RAPPORT D'ENQUÊTE ET D'AUDIENCE PUBLIQUE

**IMPLANTATION DE VOIES RÉSERVÉES
SUR L'ESTACADE, RÉGION DE MONTRÉAL**

BUREAU D'AUDIENCES PUBLIQUES SUR L'ENVIRONNEMENT

Les impacts résiduels du tracé proposé

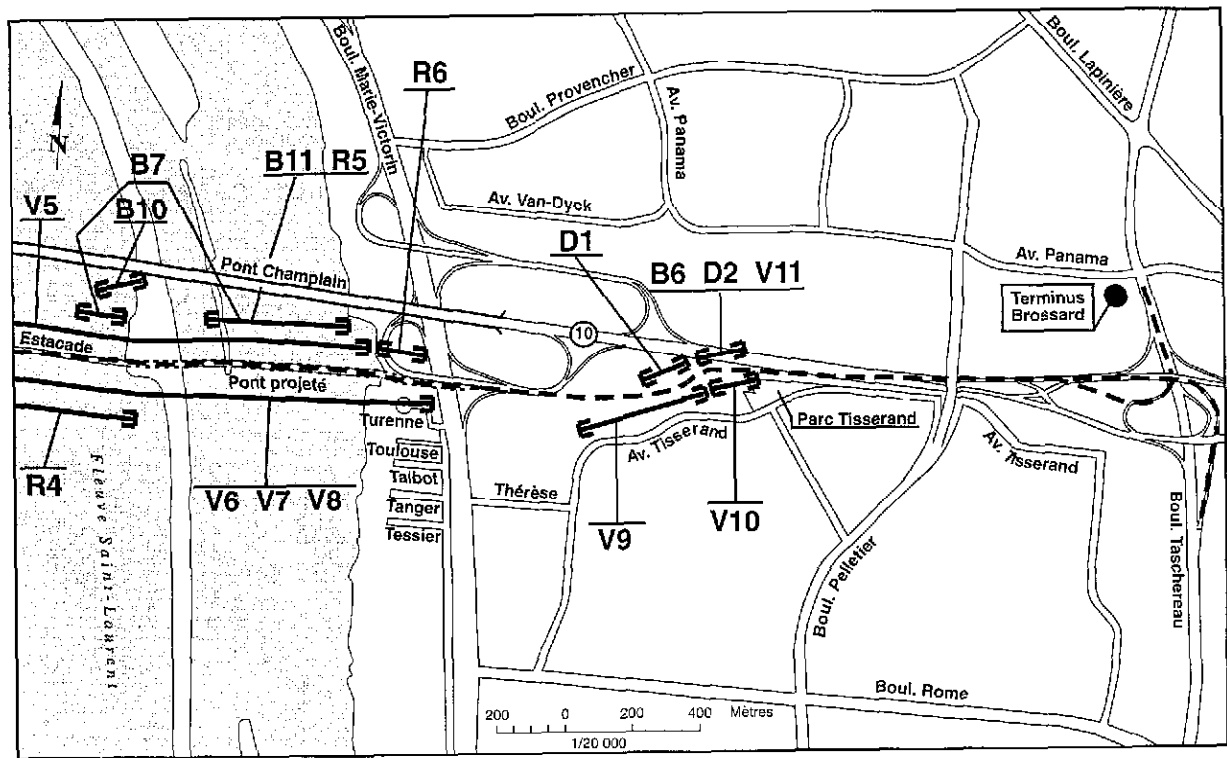
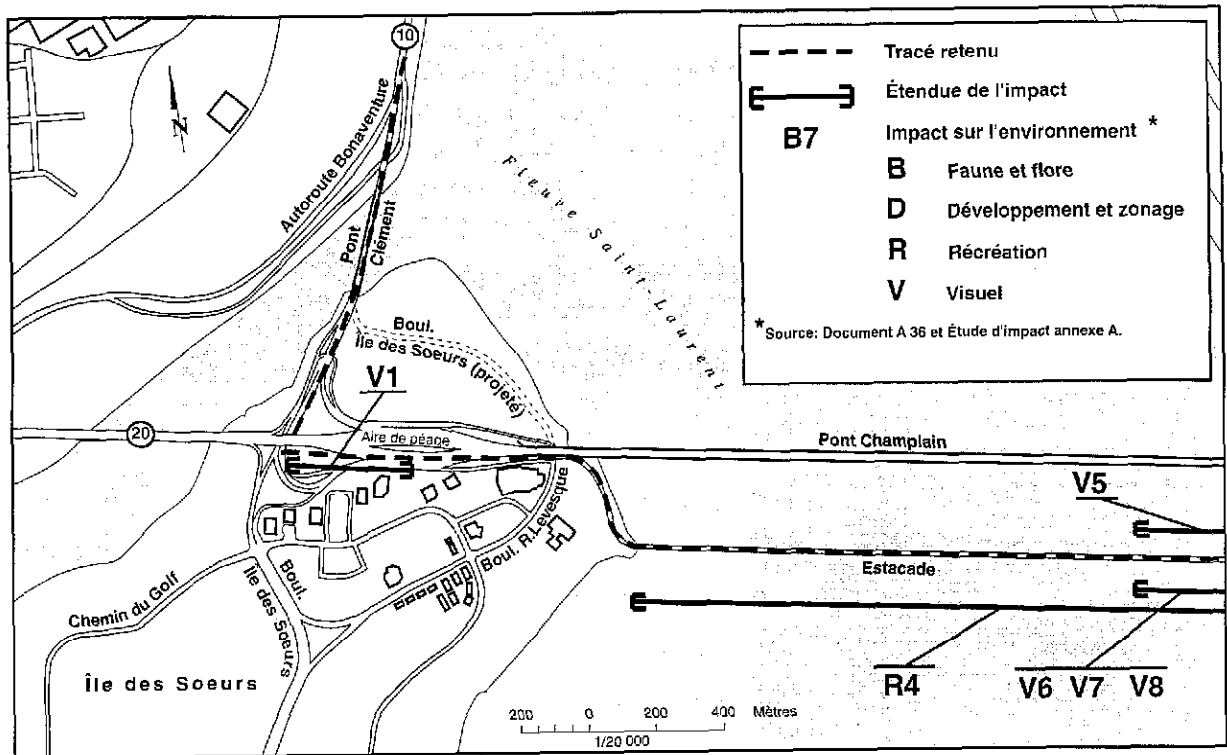
L'étude d'impact et ses annexes reconnaissent six impacts visuels résiduels résultant de l'option pont (voir les impacts V-5, V-6, V-7, V-8, V-9 et V-10 à la figure 4). Au sujet de l'impact du pont à construire sur le paysage actuel, considéré comme impact résiduel majeur pour les riverains de Brossard, l'étude mentionne :

Les traversées fluviales

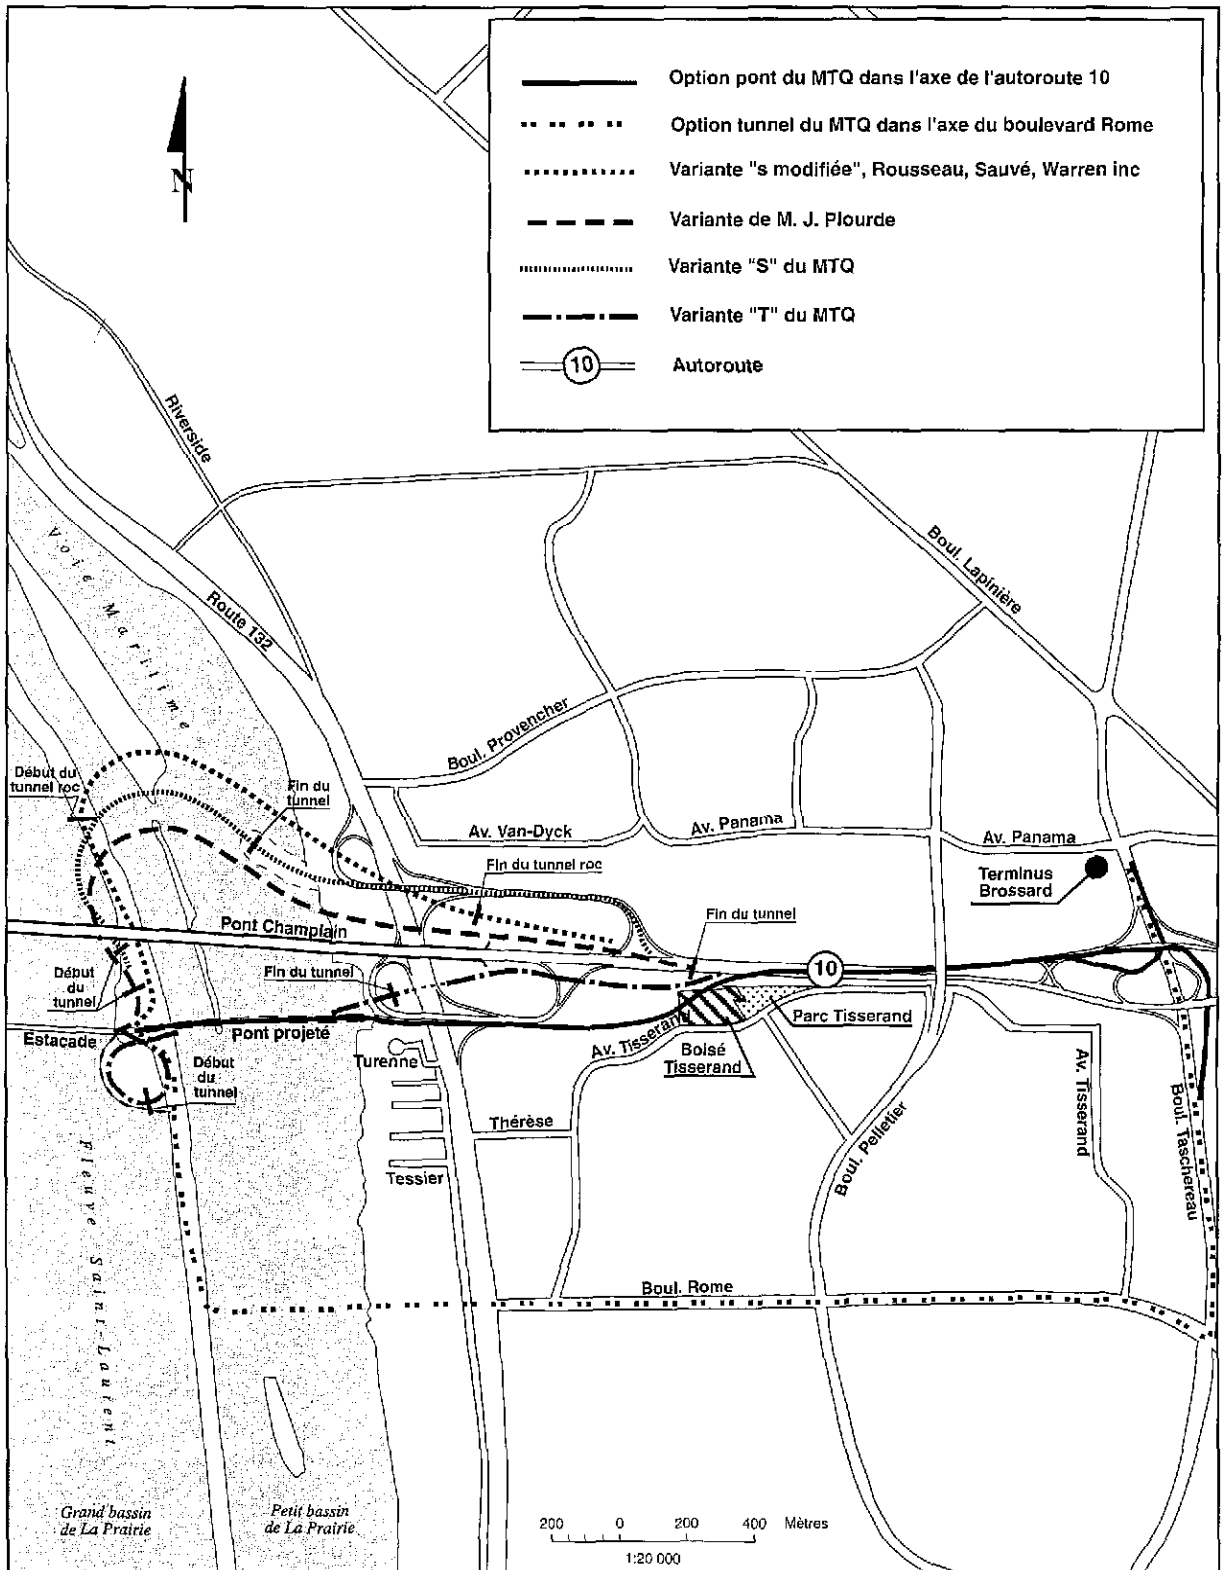
Au plan technique, l'avis a porté d'abord sur la faisabilité des diverses variantes (voir la figure 6) :

En fonction des renseignements obtenus en audience, l'expert a esquissé une nouvelle variante tunnel dans l'axe de l'autoroute A-10, modifiant une option du MTQ. Selon l'expertise, un tunnel dans le roc de 1,3 kilomètre de longueur serait techniquement réalisable, tout en respectant les paramètres géométriques fixés par le MTQ. La sortie du tunnel en rive sud se situerait sur la terre ferme au nord de l'autoroute A-10 et à l'est de la route 132, sans remblai dans le petit bassin La Prairie.

Une proposition d'accès à l'autoroute A-10 à Brossard

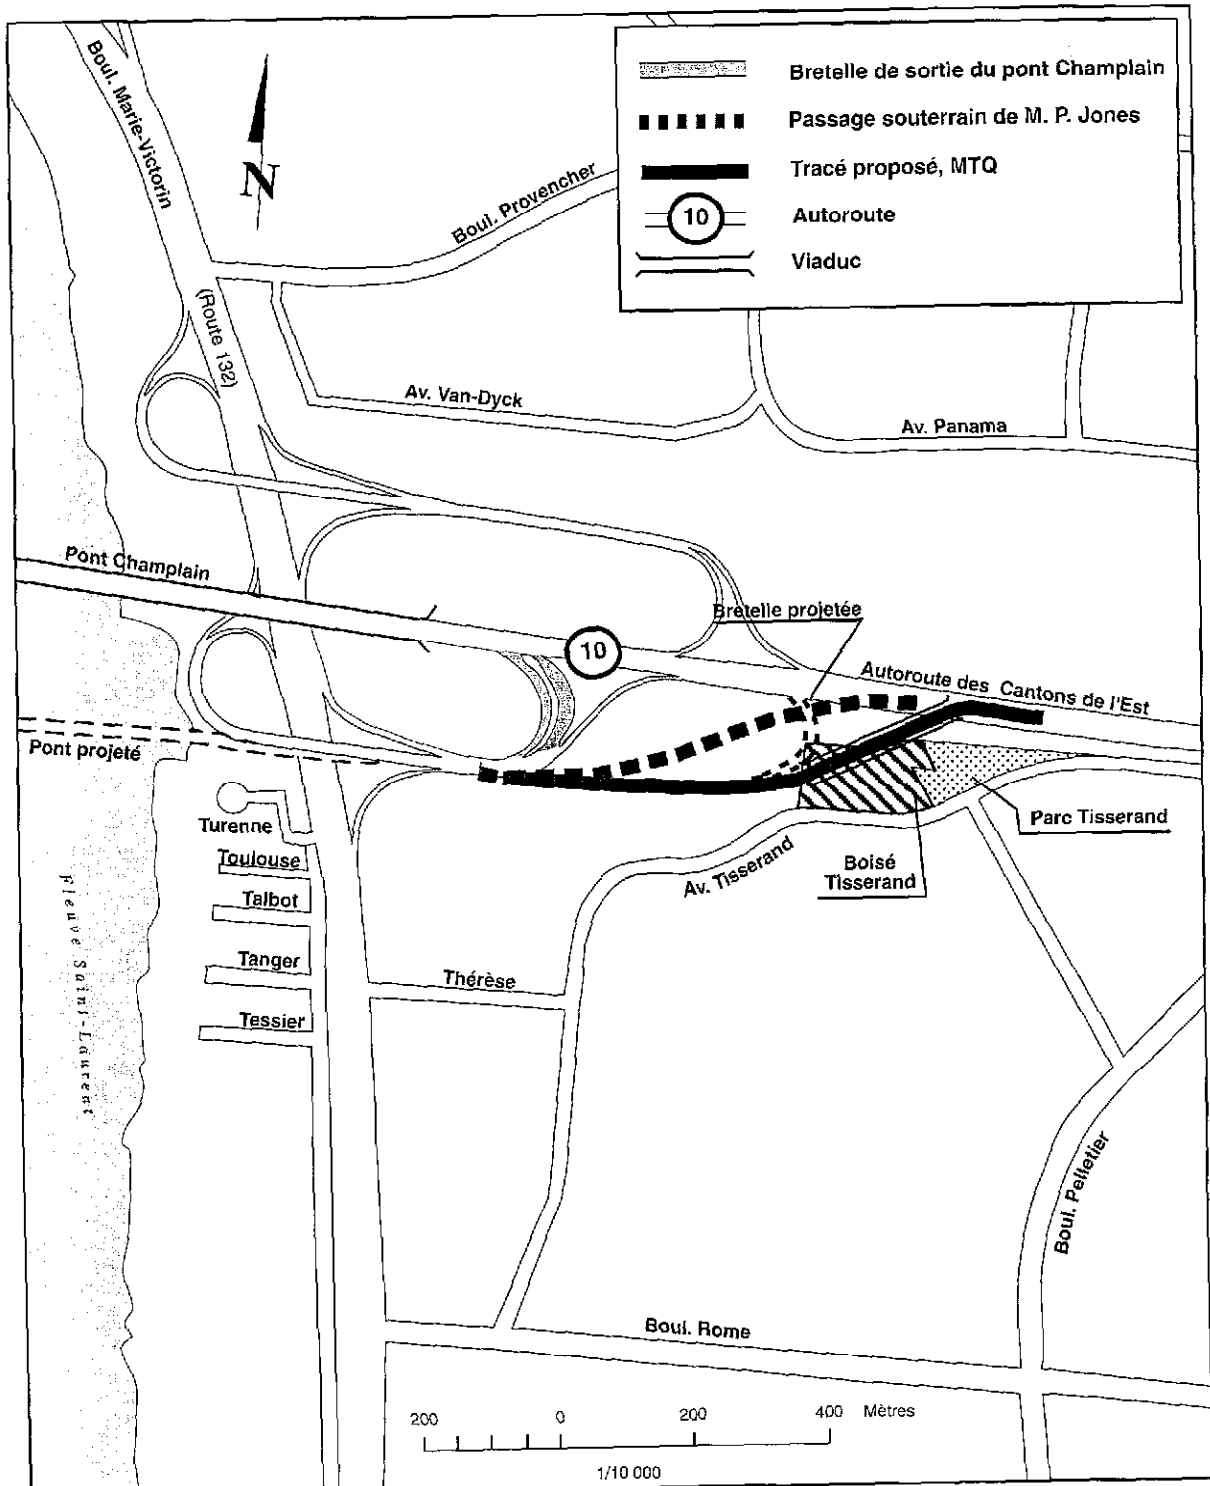
Un citoyen de Brossard a élaboré, à l'intention de la commission, une variante (figure 7) pour atténuer les impacts du tracé retenu par le MTQ sur les quartiers résidentiels situés à proximité. Cette proposition vise à éloigner des habitations les nouvelles voies routières à construire :

Si la bretelle a présentement une absorption de 1 200 véhicules par heure, elle pourrait facilement en absorber 2 000 et il n'y aurait plus ce changement de ligne inutile sur le pont.

La proposition de la Ville de Verdun

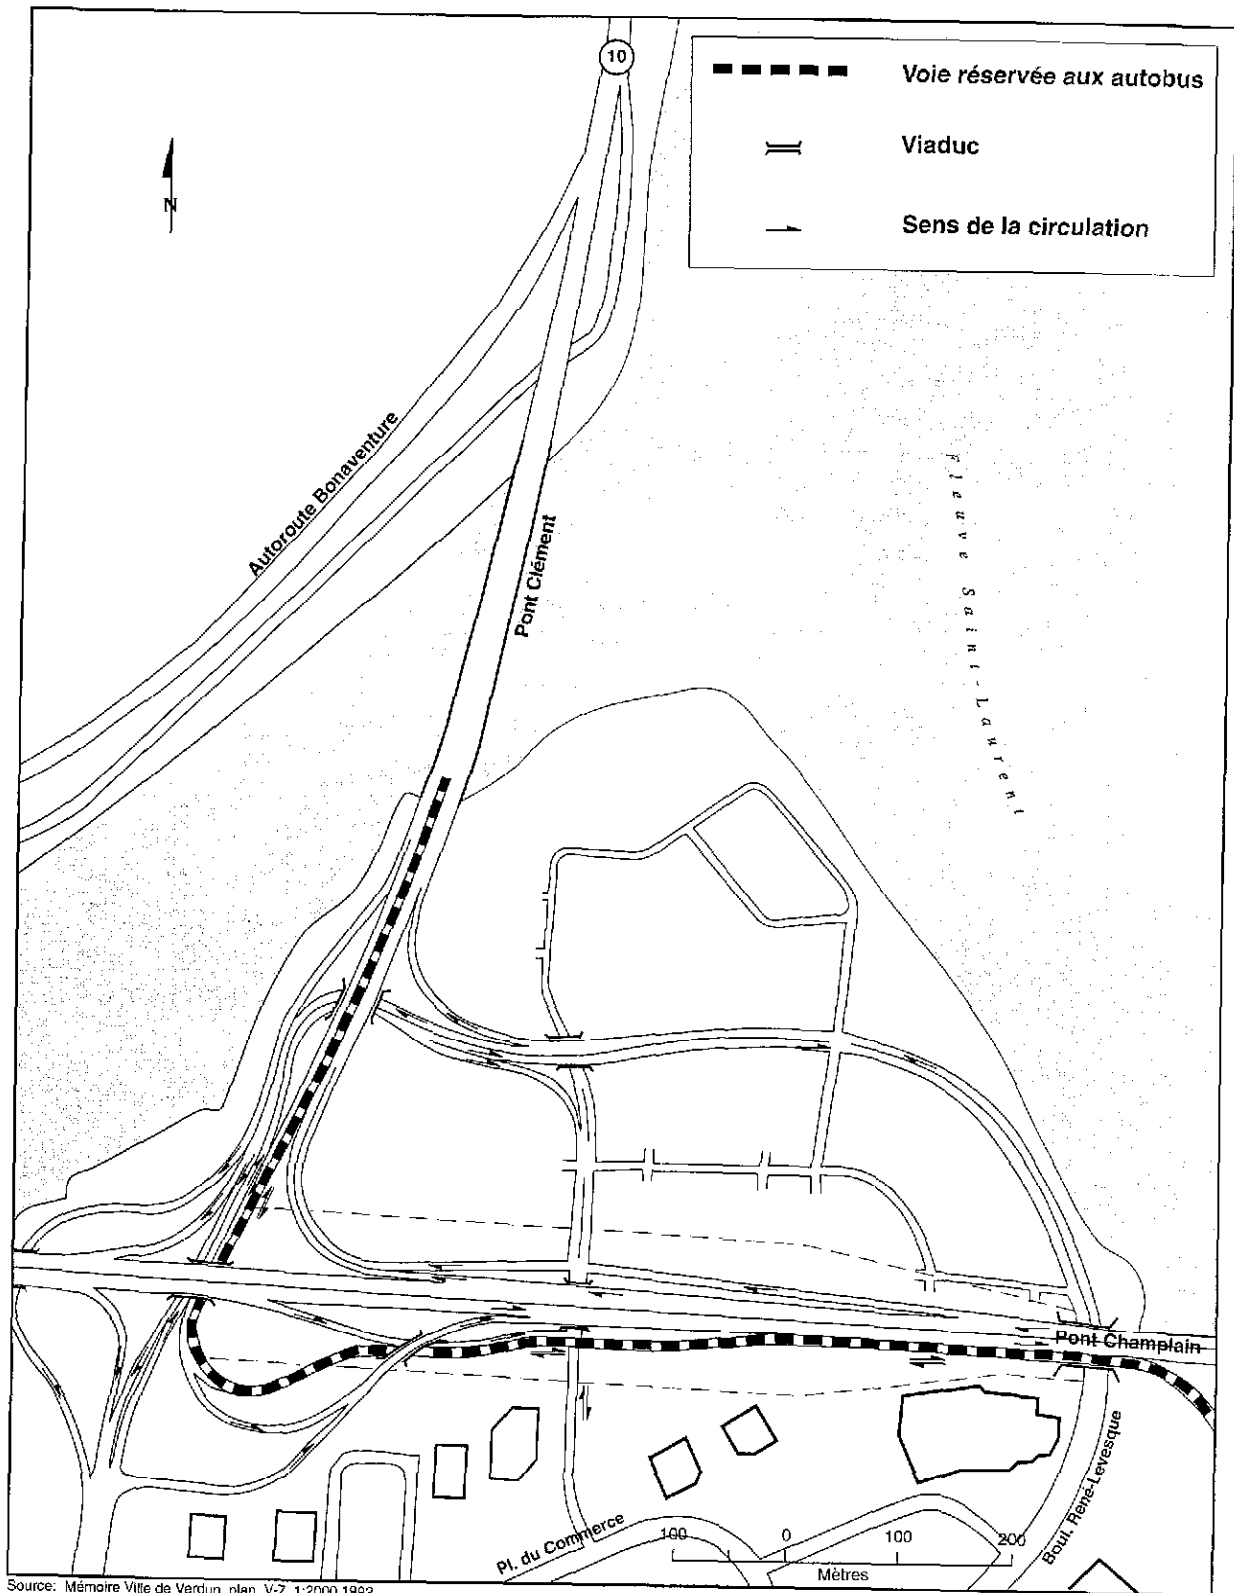
Devant les difficultés liées aux deux variantes pour le passage à l'île des Soeurs, la Ville de Verdun a soumis à la commission une nouvelle variante (figure 8) maintenant le trajet des voies réservées à l'intérieur de l'emprise existante du pont Champlain. Cette proposition de Verdun suppose le réaménagement de l'ancien secteur de péage afin d'en réduire la largeur, pour y situer la voie réservée proposée ainsi que pour améliorer les accès au pont Champlain et à l'île des Soeurs :

Des variantes centres à l'île des Soeurs

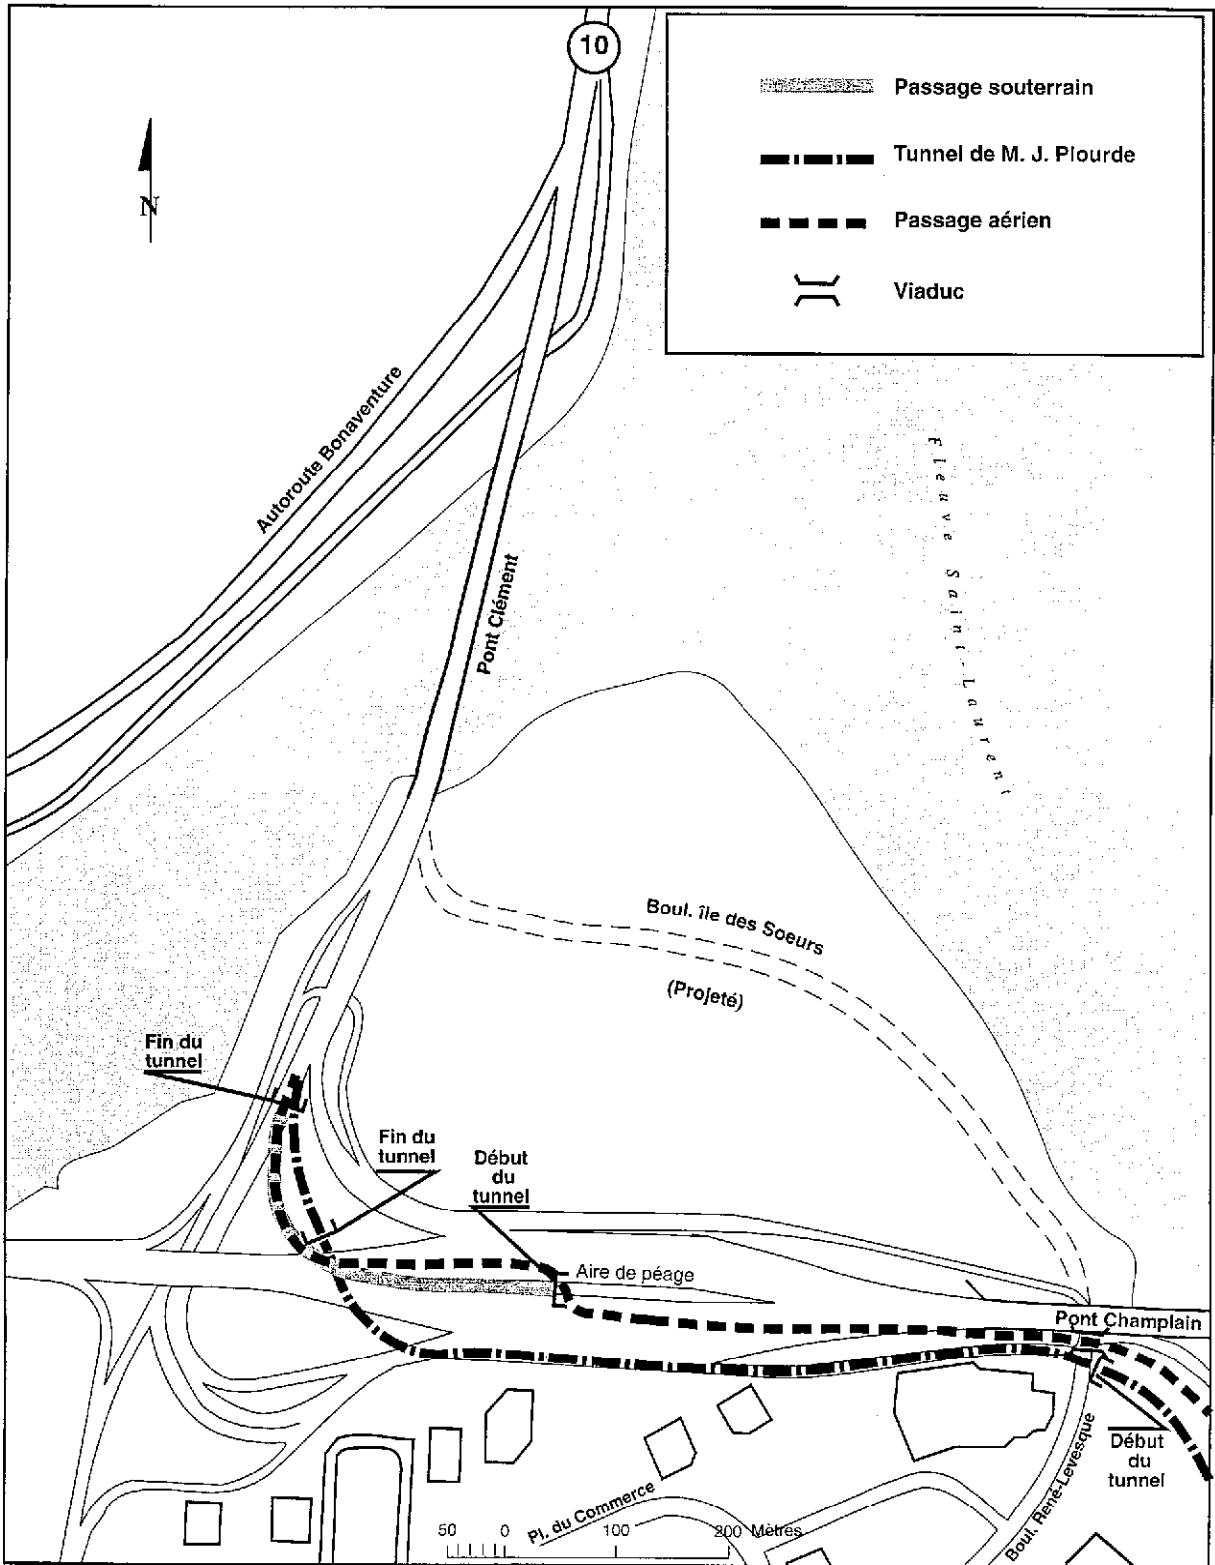
D'autres propositions ont été reçues par la commission suggérant la récupération de l'espace inutilisé autour du poste de péage. Des «variantes centres» pourraient ainsi être élaborées supposant que la voie réservée accède à cet espace entre les voies de circulation actuelles. Ainsi, la voie réservée pourrait passer au-dessus ou au-dessous de l'autoroute pour rejoindre la voie prévue au centre du pont Clément (figure 9).
